MARGE.	ARCHITECT MARGE architecten bv Sassevaartstraat 46/209, 9000 Gent +32 9 311 53 66 info@margearchitecten.be	BOUWHEER Marc Pollentier en Els De Wit Beekstraat 14 9030 Mariakerke	PROJECT 225 Beekstraat 14 9030 Mariakerke	PLANTITEL EN TOESTAND Nieuwe toestand riolering	schaal 1/300	meeteenheid cm
					bladformaat A3	fase BA
					datum 16/12/2024

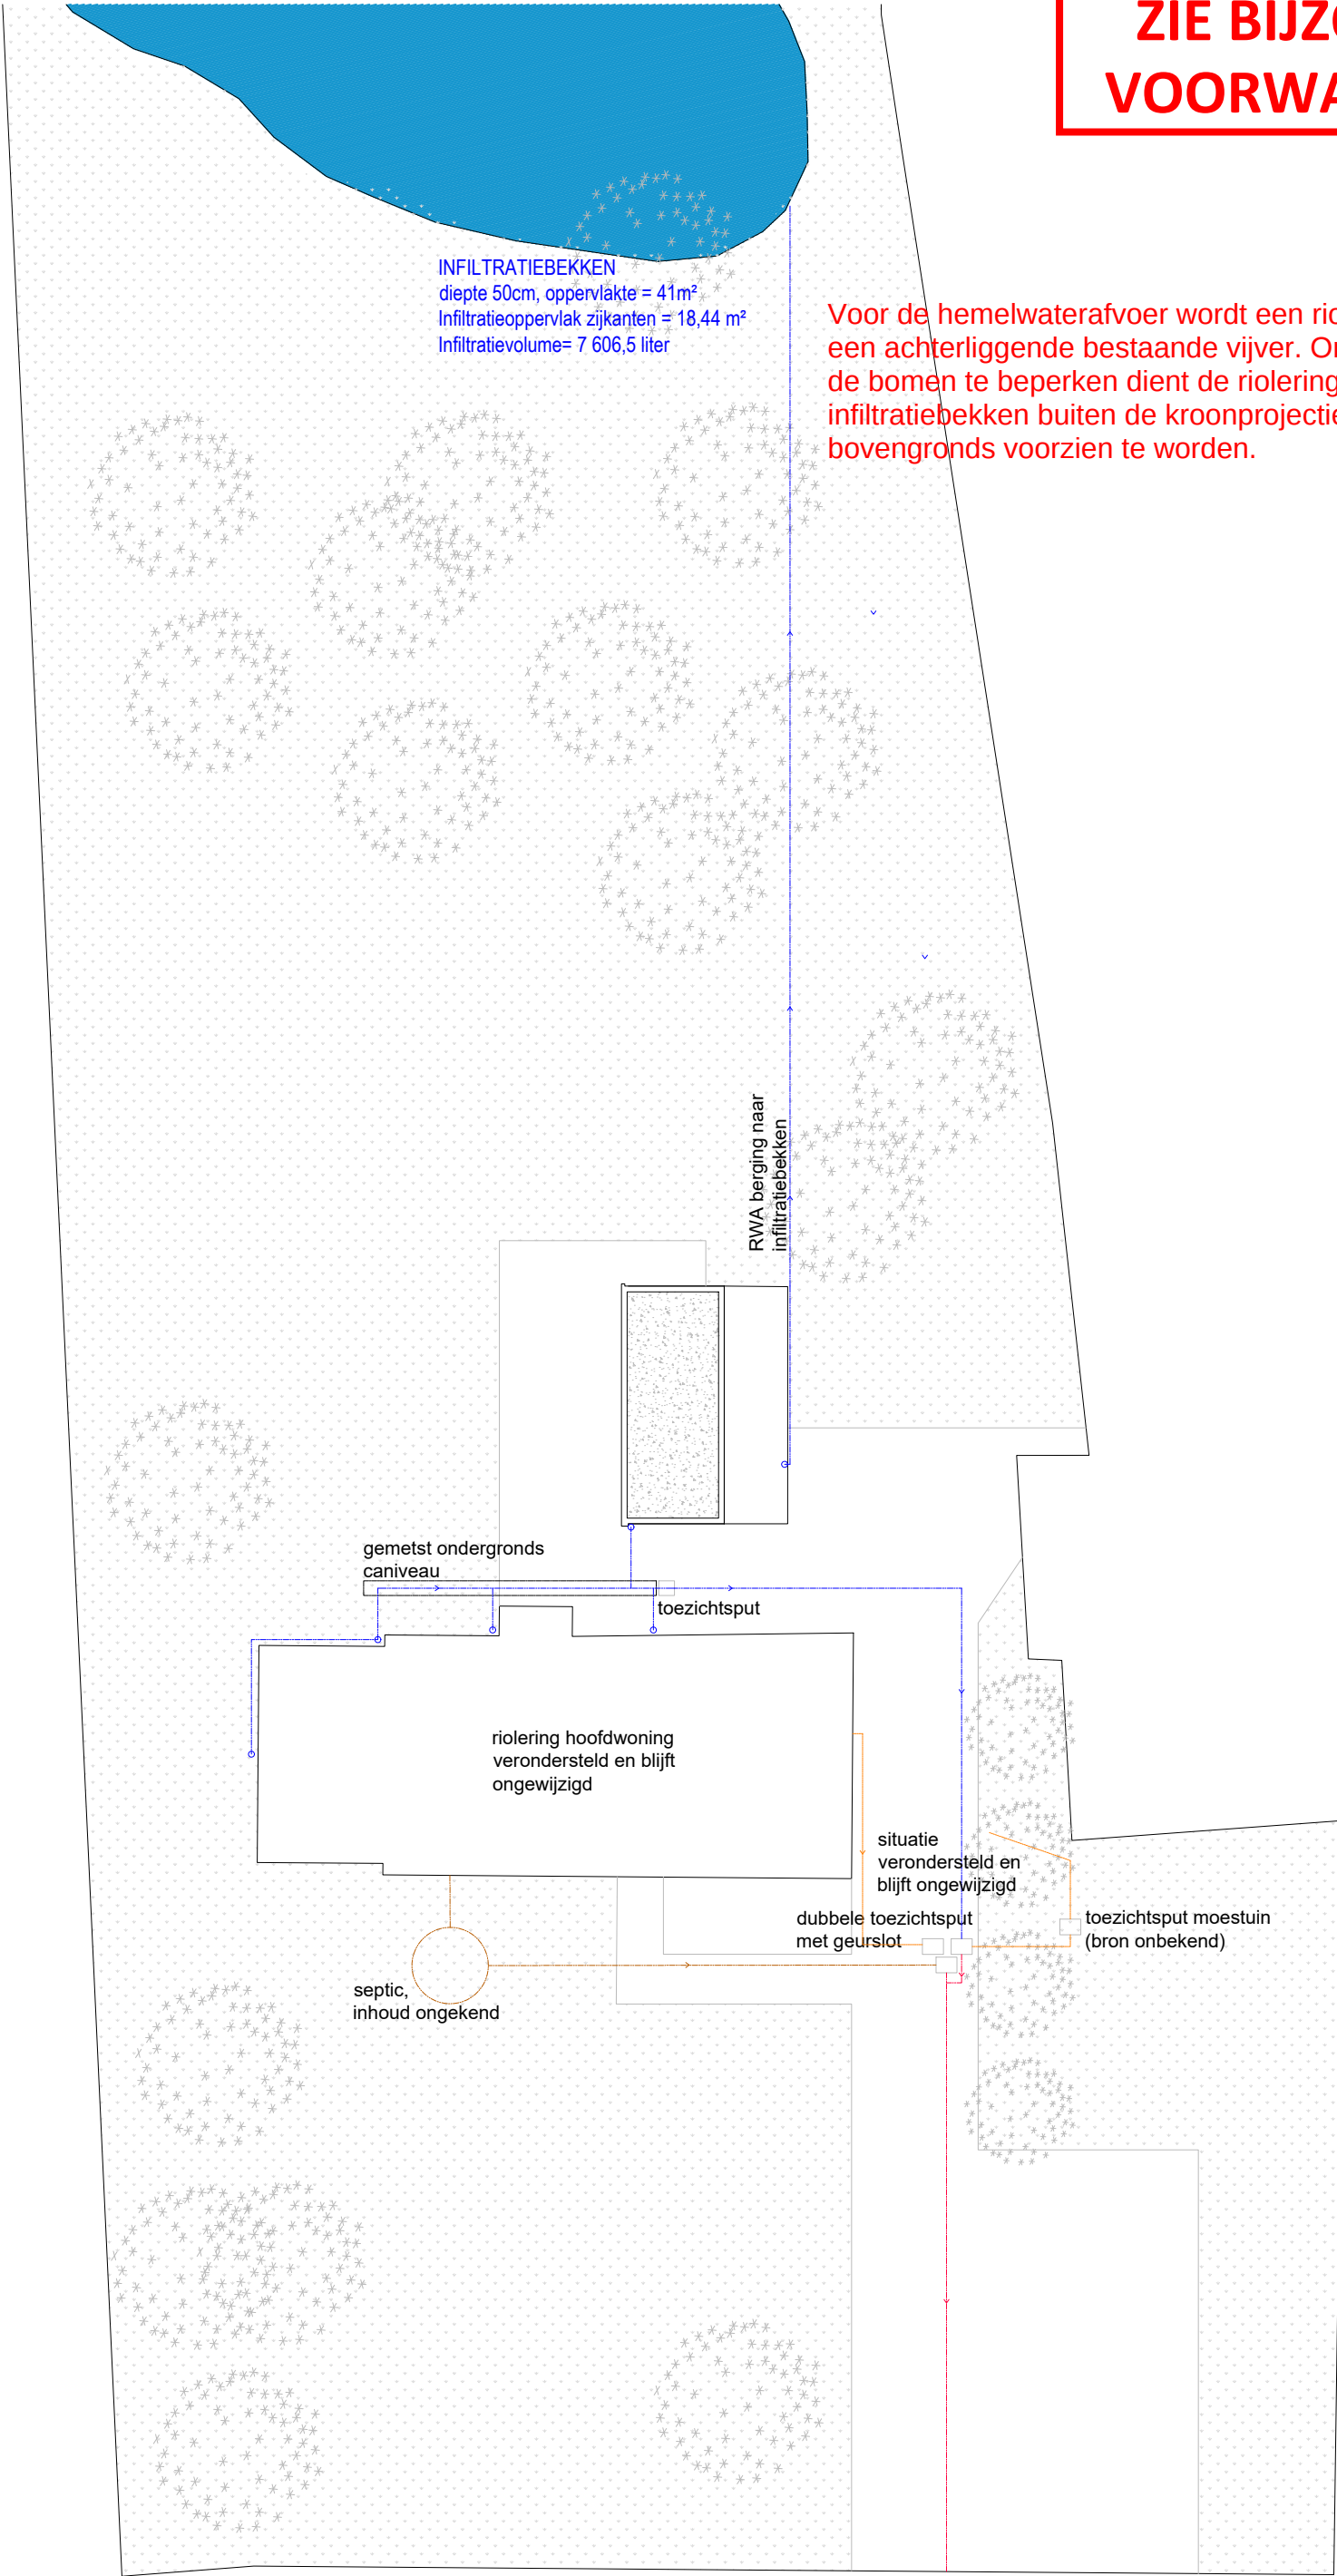
ZIE BIJZONDERE
VOORWAARDE(N)

Voor de hemelwaterafvoer wordt een riolering voorzien naar een achterliggende bestaande vijver. Om wortelschade van de bomen te beperken dient de riolering naar het infiltratiebekken buiten de kroonprojecties van de bomen of bovengronds voorzien te worden.
